MINISTERIO DE DEFENSA NACIONAL
POLICÍA NACIONAL
POLICIA METROPOLITANA DE CUCUTA

Asunto: Informe Final Evaluación Económica Proceso PN MECUC SA MC 006 2021

Asunto: Informo resultado observaciones y segunda evaluación comité técnico proceso PN MECUC SA MC 006 2021.

Asunto: Respuesta observación a evaluación comité técnico.

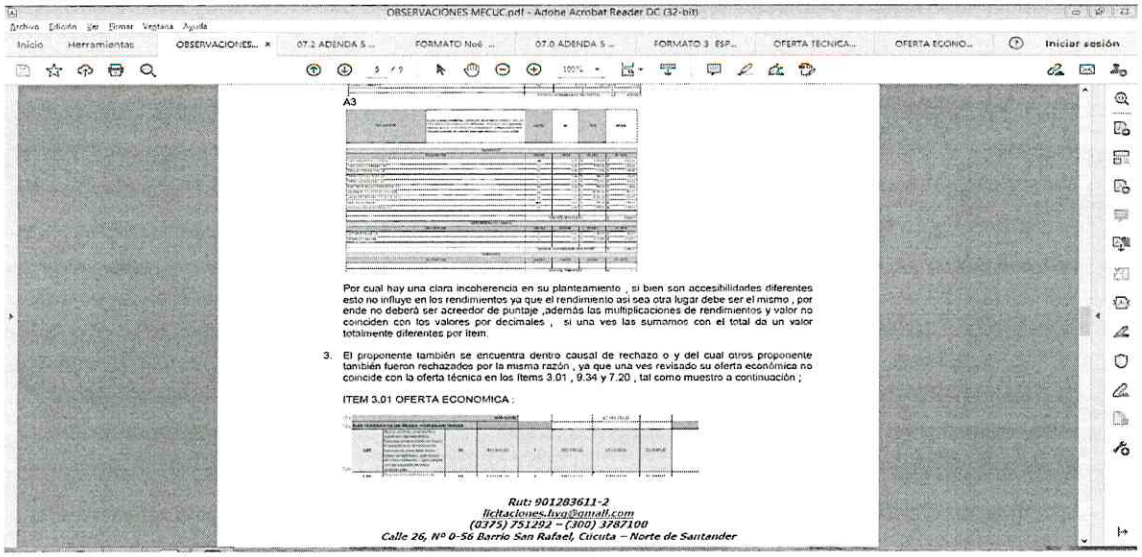
Una ves revisado el proponente presenta errores en sus planteamiento en el ítem 3.01 por las siguiente razón de que ofrece rendimiento diferentes para las herramientas , siendo que es el mismo ítem así sea en otra zona por mas lejana que sea el rendimiento para el planteamiento de un ítem debe ser igual para todos , ya que el rendimiento es el mismo , pero una ves revisado el proponente comete errores al ofrecer rendimientos diferentes para todos los ítems como lo detallo a continuación ;

Proponente ofrece un rendimiento para herramienta menor de 0,40 para A1 pero para A2 y A3 ofrece 0.33 en su rendimientos ;

FACTORES DE VERIFICACIÓN Y PONDERACIÓN

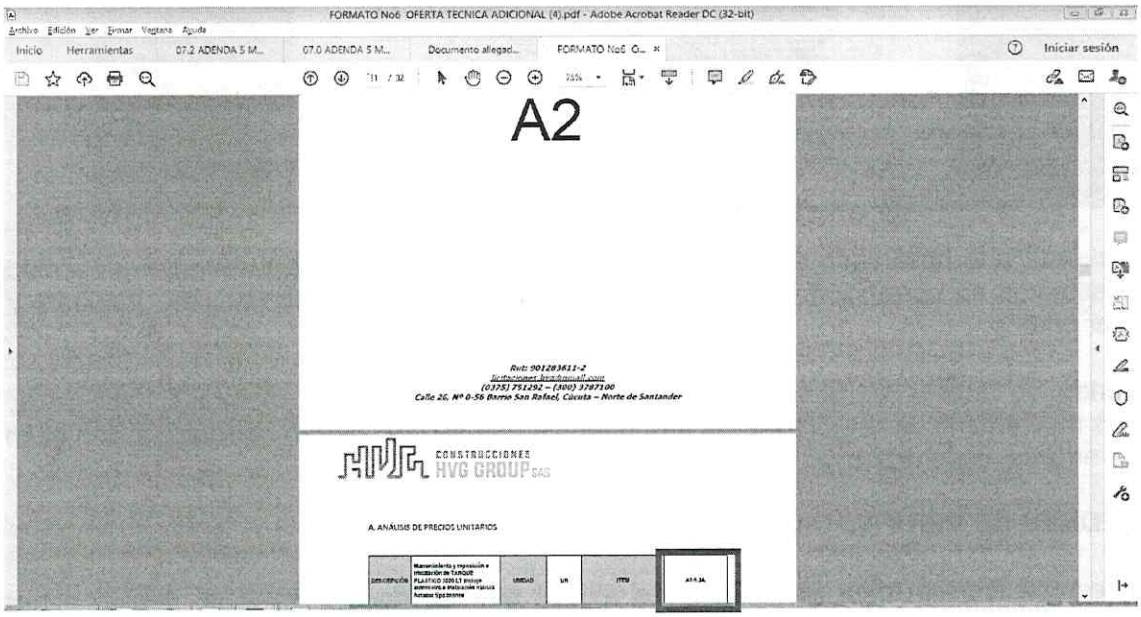
Este comité técnico toma la decisión de reducir puntaje en el ítem 9.34, debido a que al observar detenidamente la identificación de las accesibilidades A2 y A3 de esta actividad, se evidencia que solo oferto para la accesibilidad A1.

FACTORES DE VERIFICACIÓN Y PONDERACIÓN

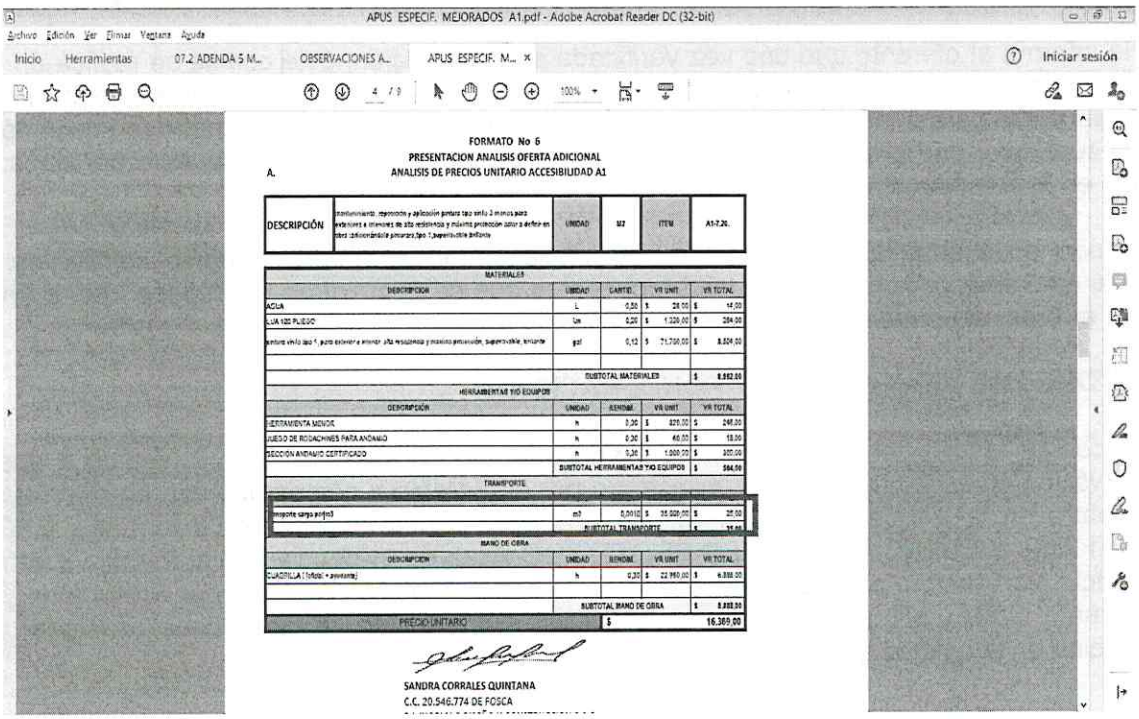
Este comité técnico toma la decisión de reducir puntaje en los ítems 7.20, debido a que al observar detenidamente el APU suministrado por el oferente y compararlo con el APU que se encuentra en la plataforma SECOP II por la entidad contratante mediante formatos EXCEL (06.3.1 APU Y ESPECIFICACIONES PROTEGIDO.xlsx), se evidencia que el formato estándar la Policía Nacional no paga el transporte, debido a que debe ser asumido por el oferente, y en el formato que presenta el proponente si cobran el transporte, lo cual puede ocasionar una reducción en la calidad de los materiales.

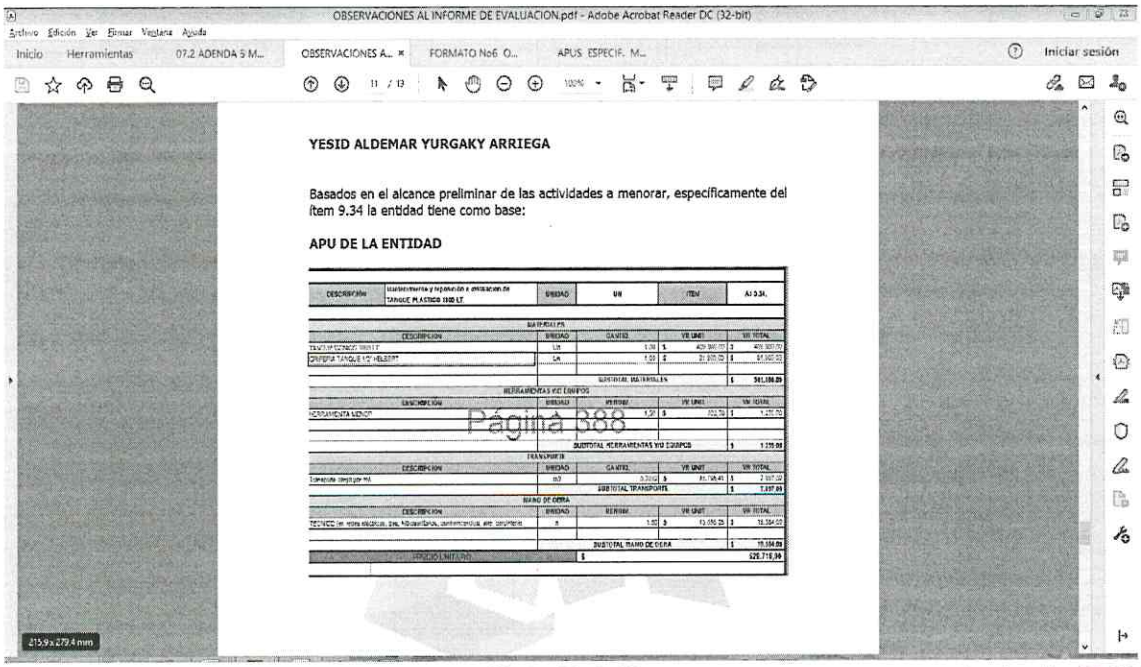
OBSERVACIONES AL INFORME DE EVALUACION.pdf - Adobe Acrobat Reader DC (32-bit)
En el formato 6 aspecto B, el oferente NO coloca la especificación técnica original DEL ÍTEM A MEJORAR,

De acuerdo a lo observado por el oferente, este comité técnico informa que el proponente MIGUEL ALEJANDRO PINZON no se encuentra inmerso en las CAUSALES DE RECHAZO, debido a que en los formatos APU´S presentados no presentan anomalías e inconsistencias que puedan llevar a tomar acciones legales como lo describe en el literal q), en su defecto se puede verificar lo sucedido en la primera evaluación con el proponente ORGANIZACION C&V SAS.

COMPARATIVO DESCRIPCION DE LA OFERTA ECONOMICA Y TECNICA

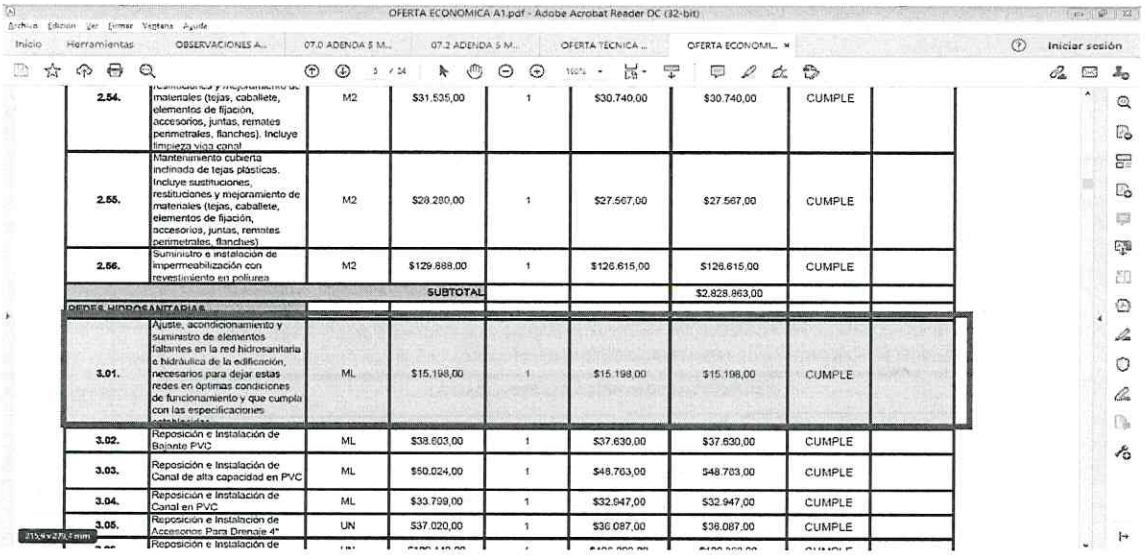
Una vez verificado los ítem de la oferta técnica para ponderación y la oferta económica, se observa que la descripción de estos no coinciden, por lo tanto, se encuentra tipificada dentro del PLIEGO DE CONDICIONES DEFINITIVO en las CAUSALES DE RECHAZO en el literal **o) "cuando la descripción de la oferta económica no coincida con la oferta técnica"**.
